検図	設計番号 941088
担当・製図	日付 1995.8.3
	図面番号 13

工事名(仮称) 真鶴サポテンランドセンターハウス増築工事	縮尺 S=1:100
図面名 1階平面図 2階平面図

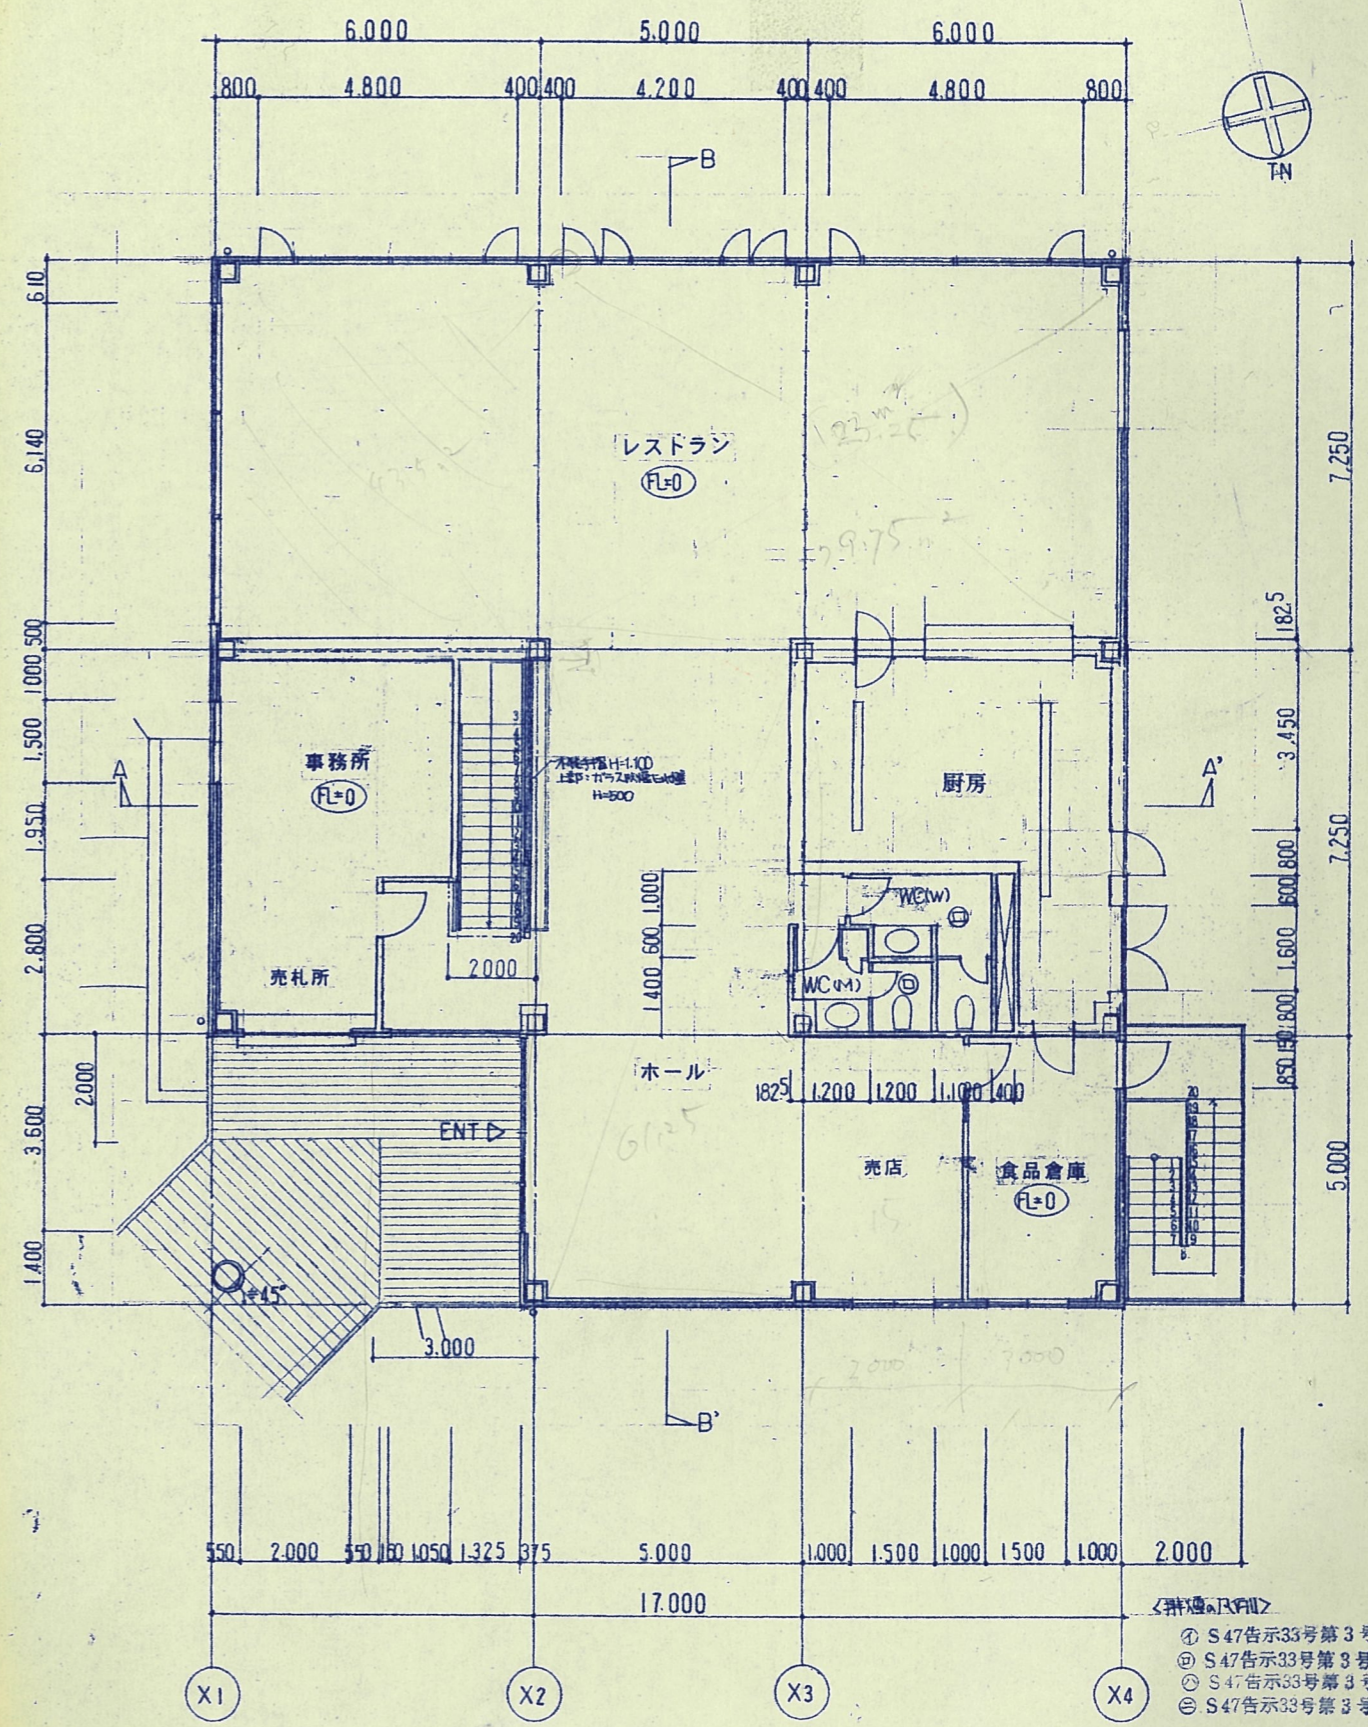
訂正 96.1.17 2F WC 位置変更	..
.. L1ラウン X4欄の壁追加	..
.. 休憩室 X2 ドア追加	..
..	..
..	..
